常州市豪凌车业有限公司
高性能汽摩零部件生产项目
一般变动环境影响分析

《常州市豪凌车业有限公司高性能汽摩零部件生产项目 一般变动环境影响分析》专家评审意见

图2-8 有组织废气收集处理流程示意图 (实际)

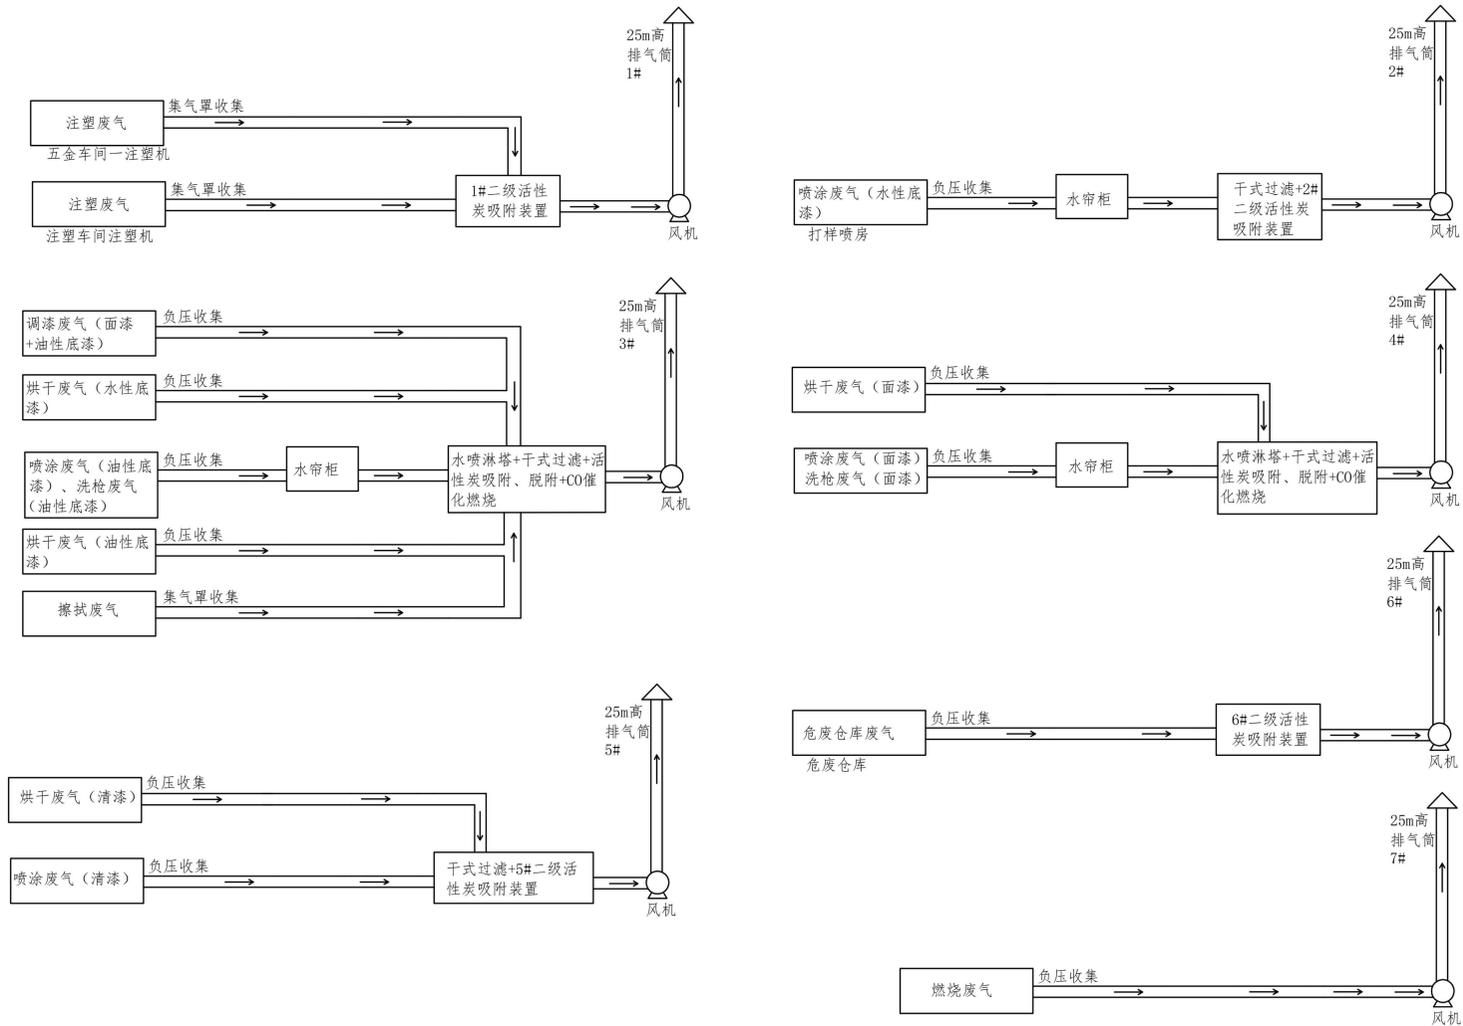
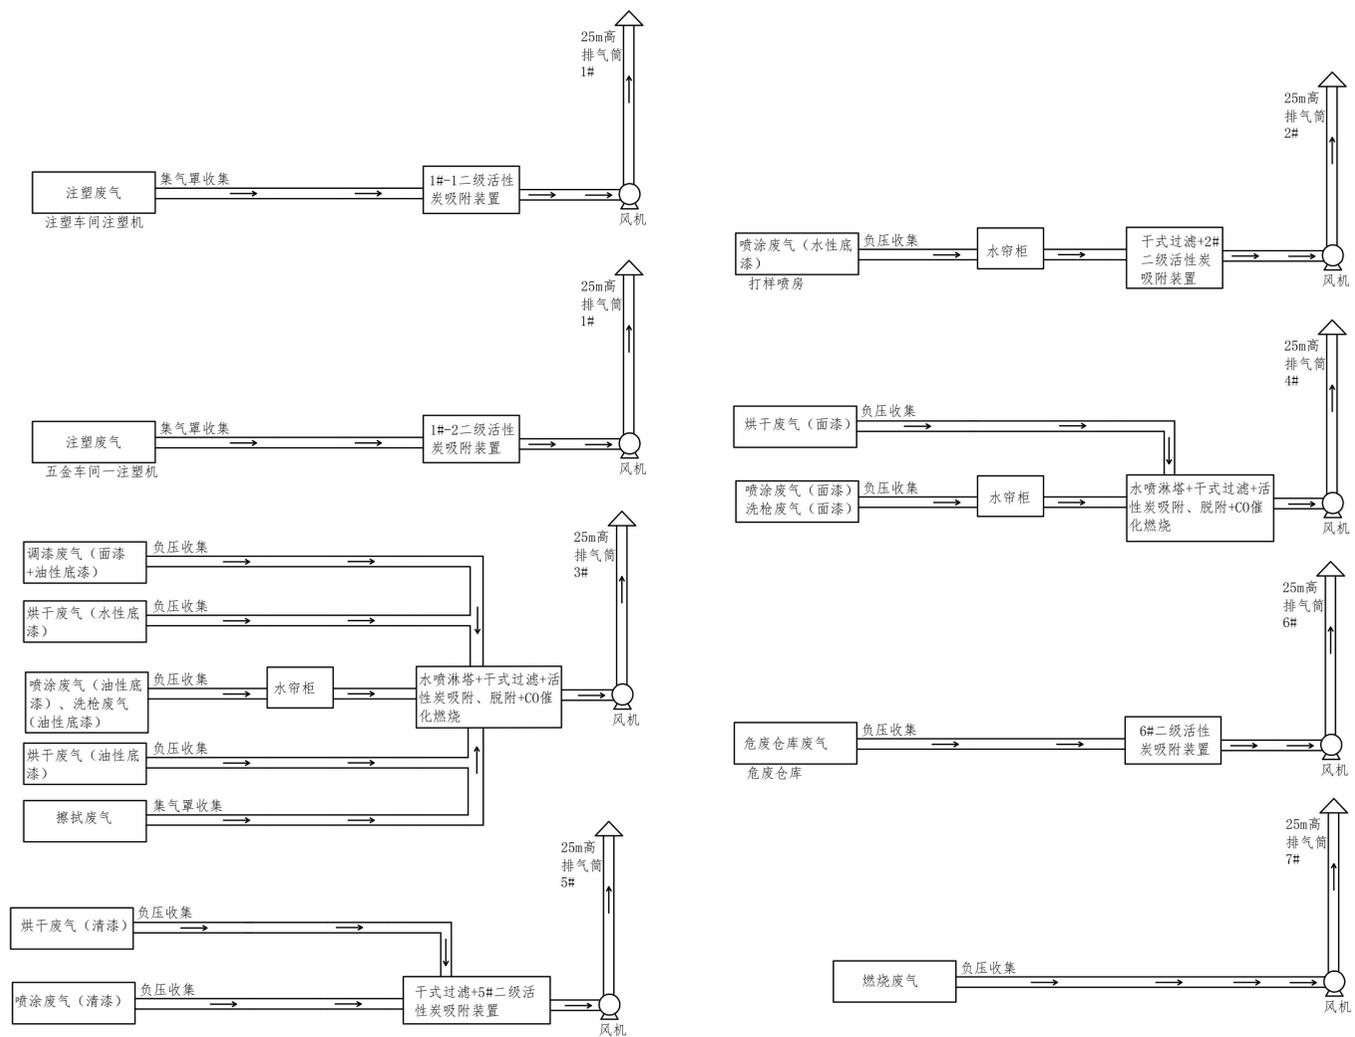
- 1、建议进一步补充说明1#排气筒拆分后的废气处理装置技术参数与原环评阶段相关设计参数的对比，以确保废气收集效率、处理效率满足原环评设计要求；
- 2、核实本项目各个废气处理设施的工艺流程，核对图表内容及文字，确保信息准确，前后一致；
- 3、完善厂区平面布置图，注明排气筒在厂内的布局变化；
- 4、严格按照相关规定，及时更换废气处理装置的喷淋废液、废活性炭等危险废物，确保废气处理设施长期稳定正常运行。
